Dodatek č. 2 ke Smlouvě o dílo č. 0044/0/OPRI/21
uzavřený podle ustanovení § 2586 a násl. zákona č. 89/2012 Sb., občanský zákoník,
v platném znění (dále jen „občanský zákoník“)

ZMĚNOVÝ LIST STAVBY

Stavba: Stavební úpravy objektu Elišky Peškové 333/7, Praha 5

Příloha č.1: zákres vedení kanálku do PD

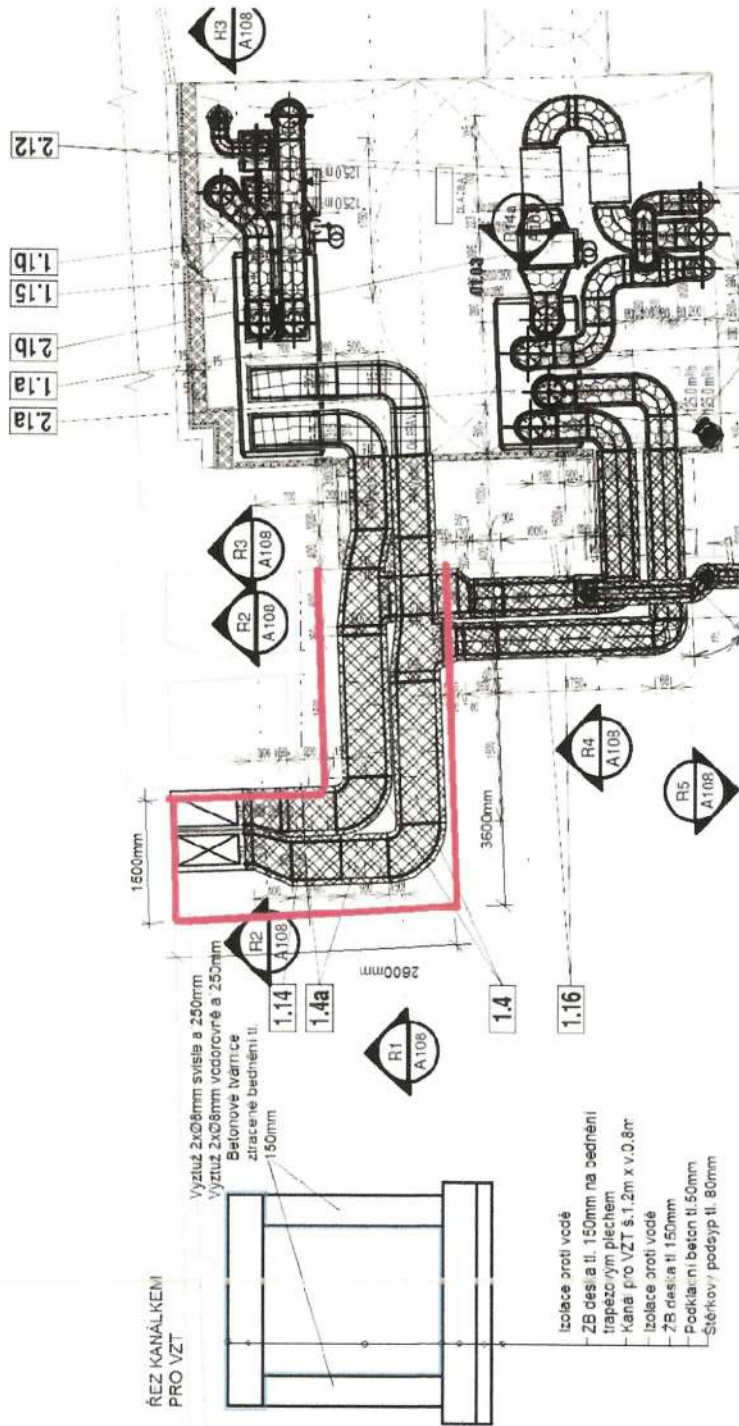
Stavební oddíl: Zámečnické konstrukce	Část:																																								
Popis změny: Pro VZT potrubí, které nelze realizovat jako samonosné je nutné vybudovat pod úroveň terénu VZT kanál, který bude nově sloužit i jako základ obvodového zdíva rozšíření m.č. 1.5 a 1.6, které budou nově sloužit jako WC pro ZTP.																																									
Zdůvodnění změny: Navržené potrubí VZT pod úrovní terénu obdelníkového průřezu nelze provést jako samonosné a je nutné vybudovat kanál pro vedení VZT. Zároveň je nutné provést izolaci potrubí, která chybí ve VV.																																									
Změna je vyvolána nově zjištěnými skutečnostmi v průběhu výstavby a nebylo ji možno předpokládat.																																									
Posouzení změny - autorský dozor projektanta: Z výše uvedeným zdůvodněním AD souhlasí																																									
Posouzení změny - technický dozor TDI souhlasí se změnou PD a vybudováním VZT kanálu s následným využitím jako základ obvodového zdíva. GP nemohl změnu předpokládat, neboť byla vyvolána nově zjištěnými skutečnostmi.

Příloha č.2: fotodokumentace
Zhlaví trámů

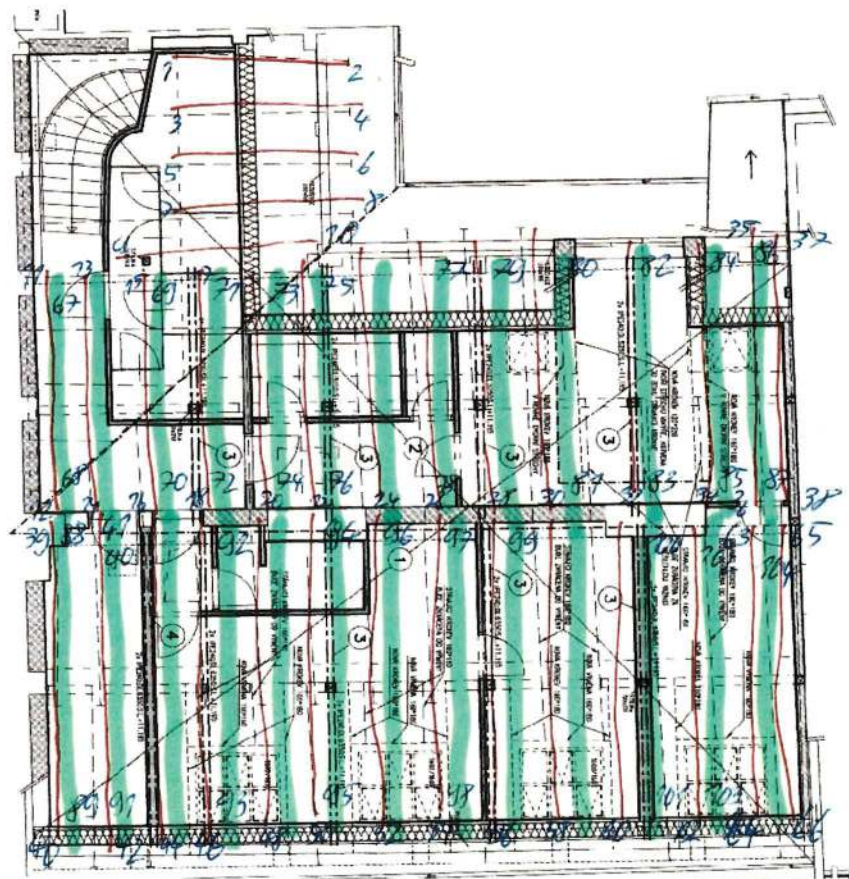
Stavební oddíl: Konstrukce tesařské	Část:																
Popis změny:																	
<p>Z důvodu zjištěného špatného stavu zhlaví stropních trámů bylo navrženo: odkrytí zhlaví trámů jejich ošetření odstraněním ztrouchnivělých částí a příložkování, chemické ošetření a zpětné zazdění krovu ve 4.NP. Po zpětném zazdění zhlaví trámů na středové nosné zdi bude provedena betonová deska na trapézový plech pod středovou, zděnou stěnu 4.NP. Stávající prkenný záklop 4.NP bude ošetřen biocidním nátěrem. Výměna či repase podbití přesáhů střech hoblovanými prkny ve 4.NP do dvora, malá a velká přístavba do dvora, dělicí zděná stěna do dvora, včetně doplnění krytiny. Po odstranění krytiny vykazují stávající krokve malé přístavby ve dvoře částečné poškození od zatékání, krokve nutné očistit, chemicky ošetřit a příložkovat fošnami tl. 32mm. Doplnění izolace mezi krokve skladeb střechy S01 tl.180mm, S02 tl.50mm, narovnáni rozporu mezi VV a PD.</p>																	
Zdůvodnění změny:																	
<p>Ke zjištěním skutečností došlo po odkrytí konstrukcí, které dané místa zakrývaly. Tato skutečnost se nedala předpokládat.</p>																	
Posouzení změny - autorský dozor projektanta:																	
<p>Ke zjištěním skutečností došlo po odkrytí konstrukcí, které dané místa zakrývaly. Tato skutečnost se nedala předpokládat. AD souhlasí se změnovým listem</p>																	
Posouzení změny - technický dozor																	
<p>Vydáním ZL dochází ke sjednocení PD v části výkresové a textové s VV. Doplnění tepelné izolace mezi krokve není zahrnuto ve VV a pro dokončení díla je nezbytné. Ostatní uvedené práce vznikly po odstranění původních konstrukcí, stav těchto původních konstrukcí nemohl projektant lépe ověřit. TDS souhlasí s vydáním předmětného ZL.</p>																	
Dopady:																	
do projektové dokumentace:	ano zapracovány ne																
do časového plánu:	ano zapracovány ne																
do ceny: ano

Po odstranění krytiny vykazují stávající krokve částečné poškození od zatékání, krokve nutné očistit, chemicky ošetřit a přiložkovat fošnami tl. 32mm

Příloha č.2 : Zakreslení pozic jádrových vrtů včetně délek a průměrů

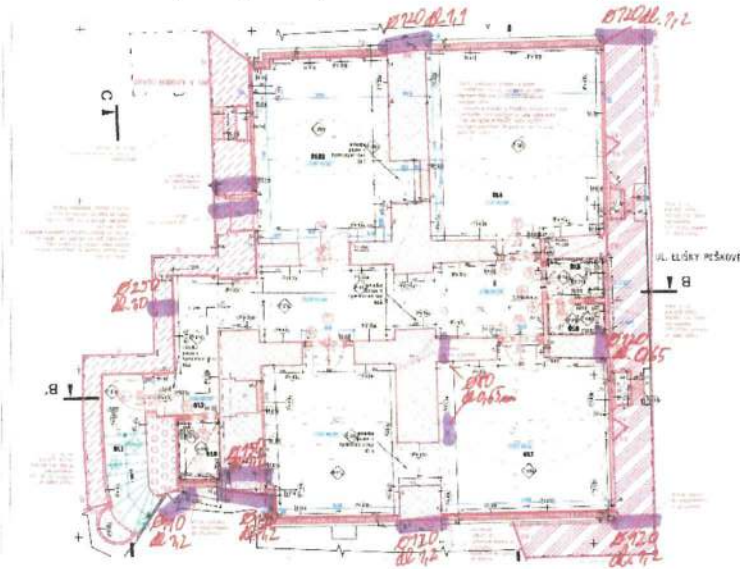
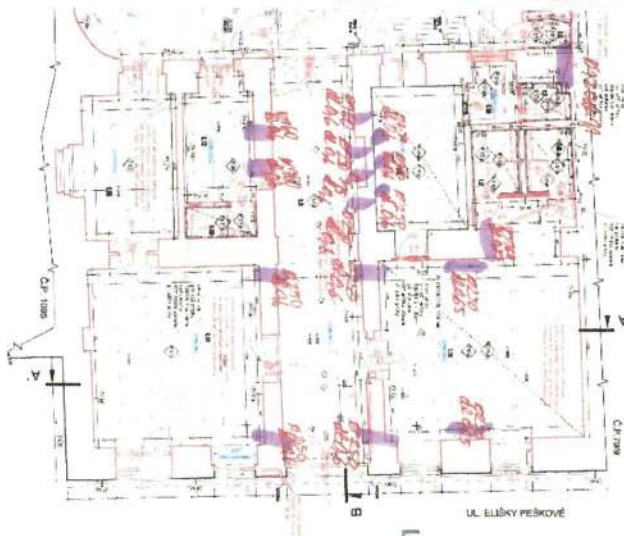
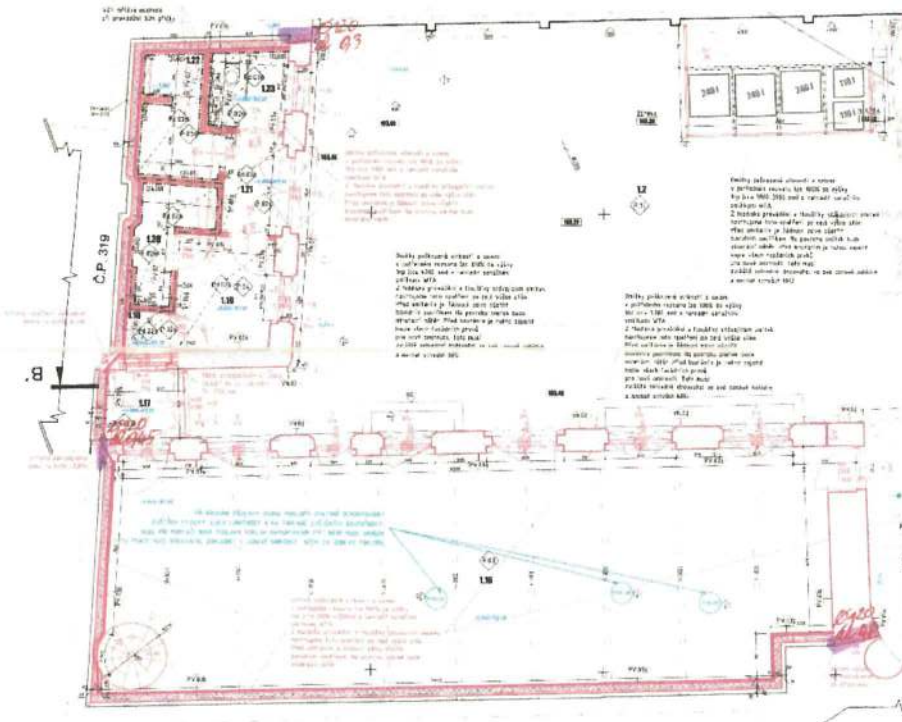
Pro propojení odvětrávaných předstěn mezi nosnými zdmi, pro vedení VZT, UT, ELE je nutné provést jádrové vrtý diamantovými korunkami do stavebních konstrukcí.

Příloha č.4 : Zápis z KD obezdění VZT v 1PP + fotodokumentace

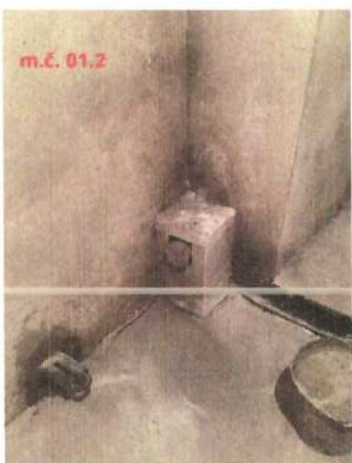
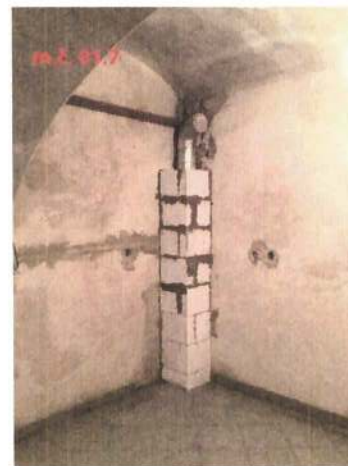
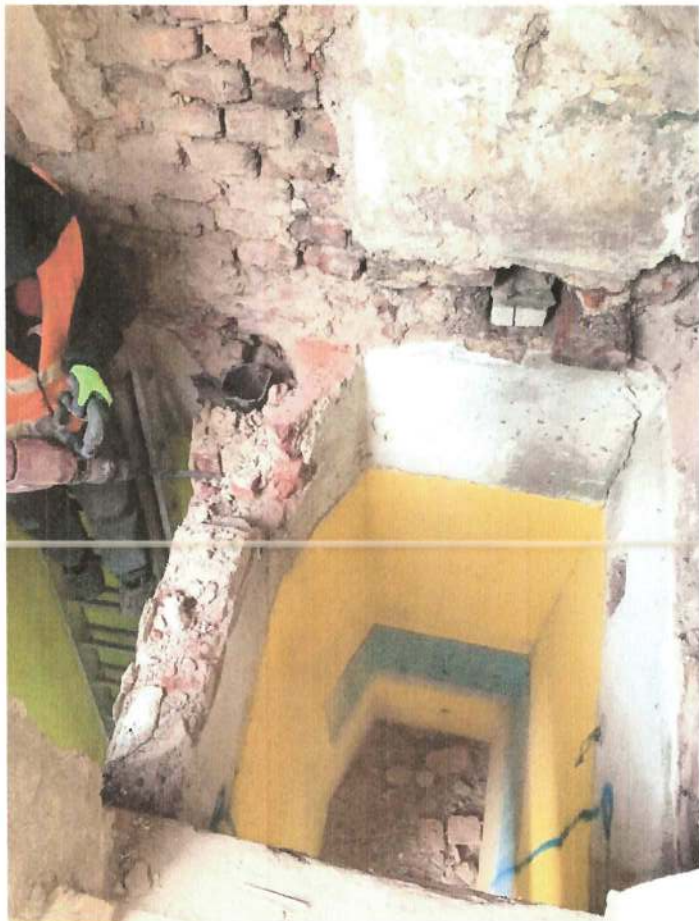
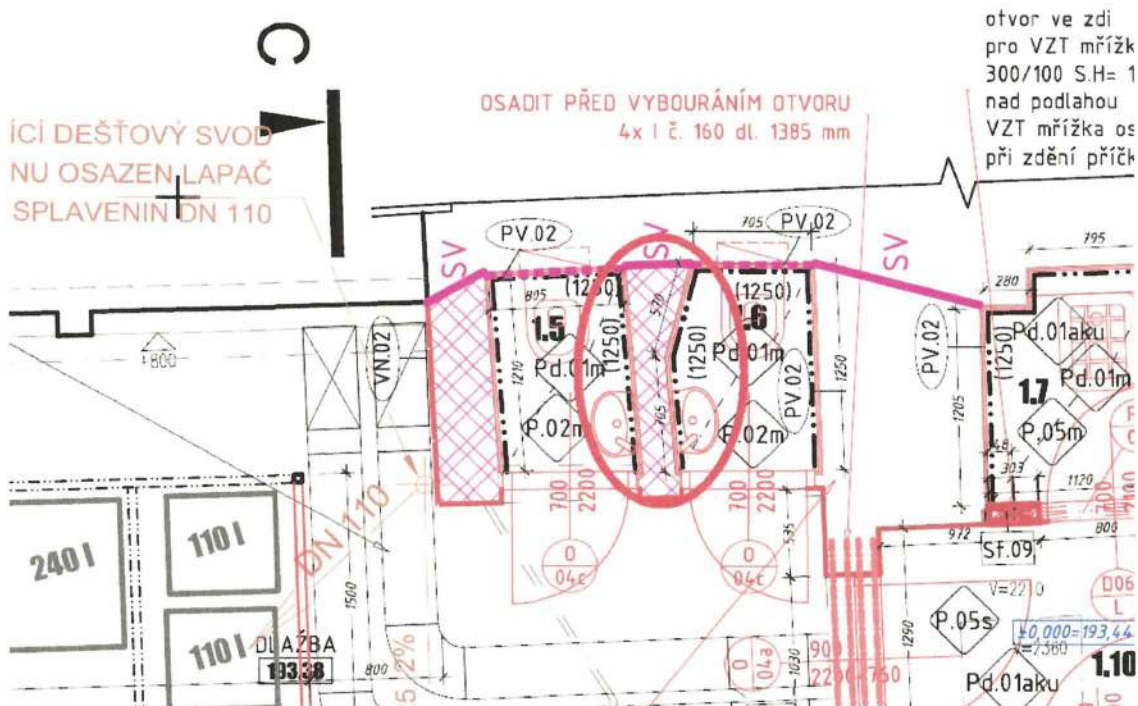
V místnostech 1PP, budou obezděny veškeré výdechy a nasávání VZT viz. zápis z KD31 bod 31.7.

VZT potrubí pro odvod a přívod vzduchu v 1.PP bude obezděno – zhotovitel předloží nacenění
svislé VZT potrubí v m.č.1.4 bude obezděno – každé zvlášť (vzniklý prostor mezi potrubí bude sloužit jako úložný prostor) – zhotovitel provede nacenění

Příloha č.6 : Zakreslení do PD bouraná zeď mezi m.č. 1.5 a 1.6. + fotodokumentace

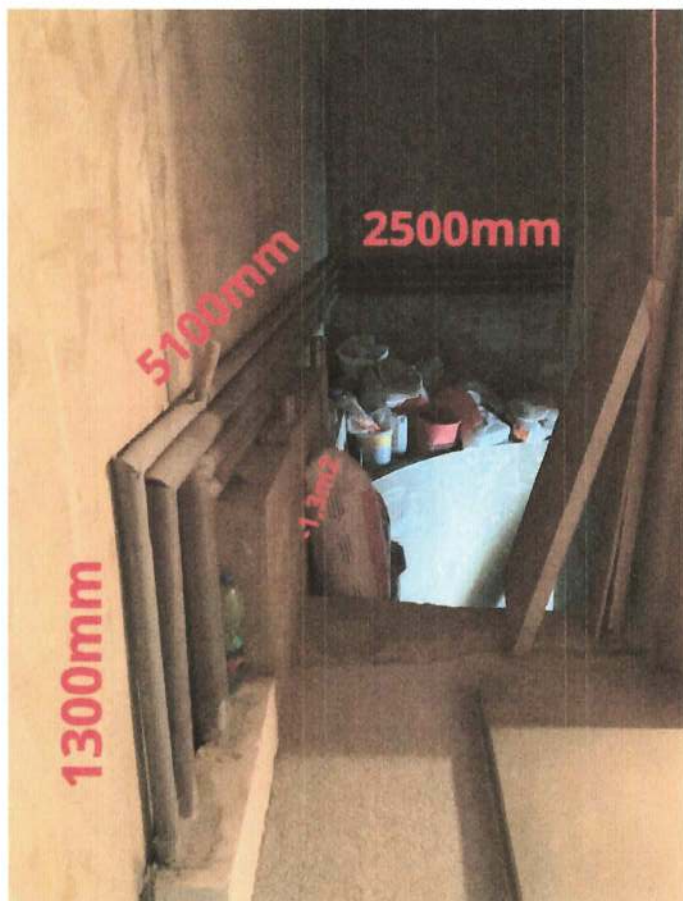
Příčka mezi místnostmi 1.5 a 1.6. bude z důvodu nedostatečné stability vybourána a nahrazena novou z pórobetonových tvárnic tl.150mm viz. zápis KD14 bod 14.2.

Přílohy: Příloha č.1 : Zakreslení v PD

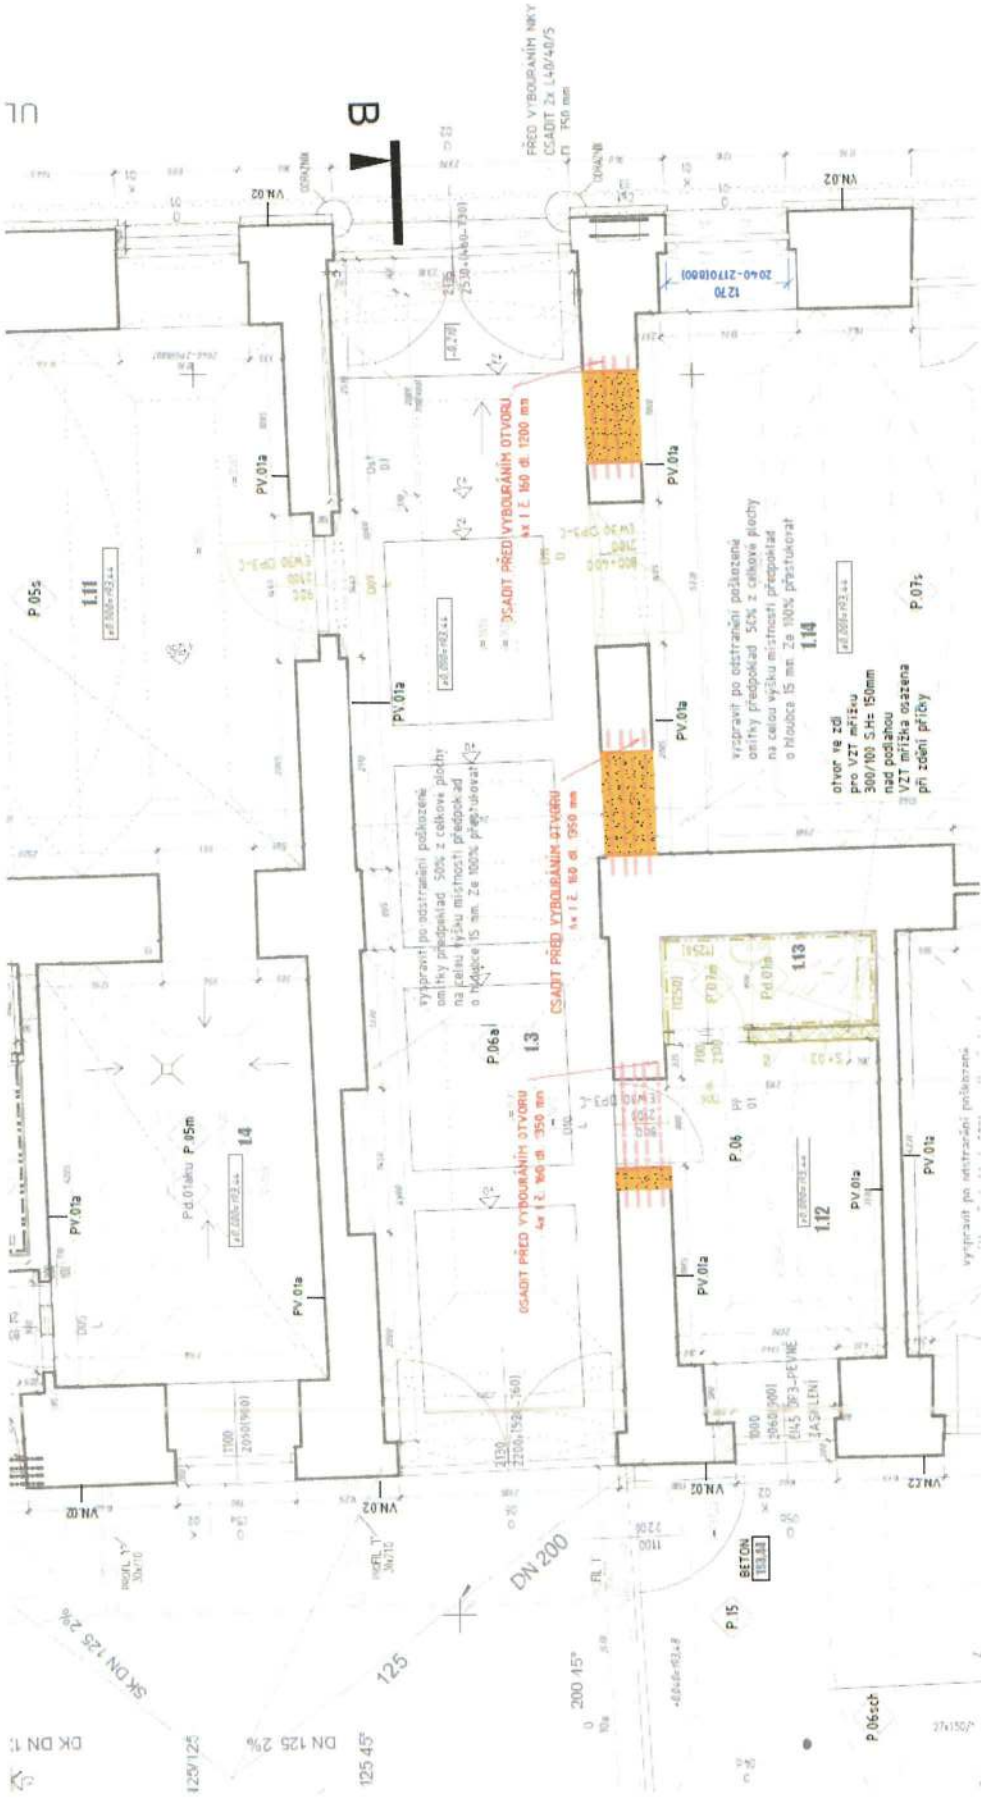
Stavební oddíl: Konstrukce truhlářské	Část:																																																
Popis změny: Záměna a navýšení počtu vstupních dveří v průjezdu (odpočet D09,D10,D11, přípočet D20,D21,D22, 2x D23) včetně stavebních úprav otvorů.																																																	
Zdůvodnění změny: Z důvodu změny dispozice 1.NP (nový prostor pro popelnice, WC ZTP, infokancelář se zázemím pro personál) vznikly nové místnosti se samostatným vstupem z průjezdu. Měněné dveře v průjezdu budou atypické, profilované - tvarová replika v souladu s úpravou projektové dokumentace.																																																	
Posouzení změny - autorský dozor projektanta: Z výše uvedeným zdůvodněním AD souhlasí																																																	
Posouzení změny - technický dozor Ke změně dispozice došlo na základě požadavku stavebníka, což nemohl projektant předpokládat. Z tohoto důvodu TDS souhlasí s vydáním ZL.
